VYSVĚTLENÍ ZADÁVACÍ DOKUMENTACE č. 2 v rámci zadávacího řízení níže uvedené veřejné zakázky

| Název zakázky: | „Oprava komunikace Vrutická, Milovice“ |

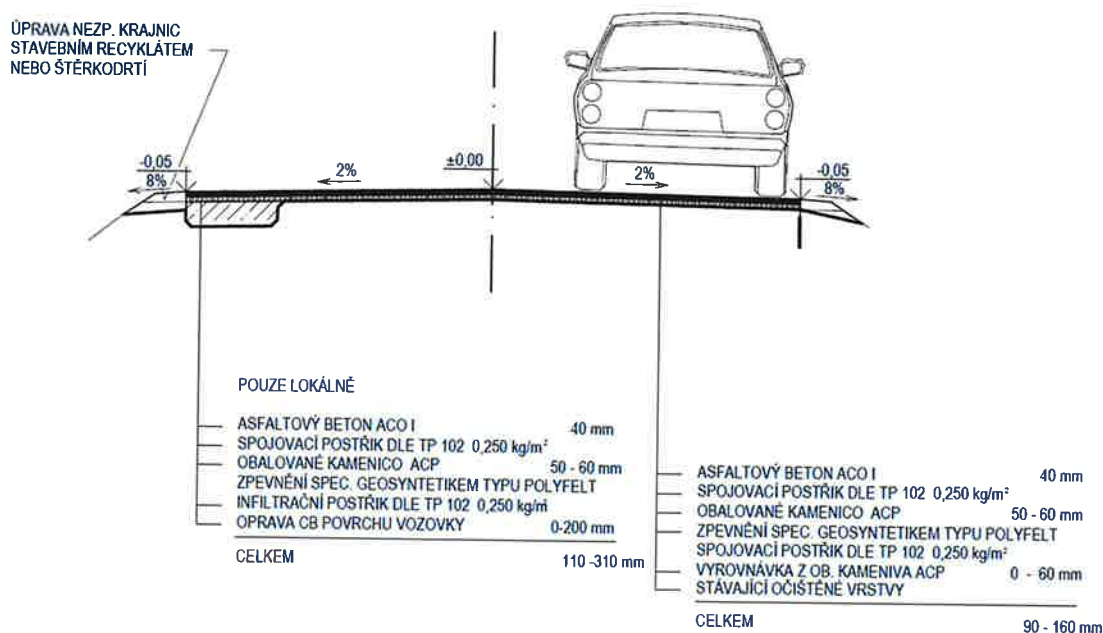
- 4) V technické zprávě i soupisu prací je uvažováno s vyrovnávkou 20% plochy avšak ze vzorového řezu plyne celoplošná vyrovnávka.

Pro celoplošnou vyrovnávku stávající vrstvy není dle zkušeností uchazeče uvažováno se správným druhem směsi. Při rekonstrukci panelových ploch či CB se standardně využívá kompenzační směsi typu SAL, která jednak slouží k vyrovnání pokladu a lépe přenáší případné deformace způsobené nehomogenním podložím.

Žádáme Zadavatele o jednoznačné stanovení ploch a tloušťky pro vyrovnávku a případnou změnu použité asfaltové směsi k vyrovnání stávajícího podkladu.

Ad 4) 20% plochy je v pořádku. Návrh vyrovnávky plochy zůstává ve stávajícím návrhu vrstev. Vrstva SAL se neuvažuje.
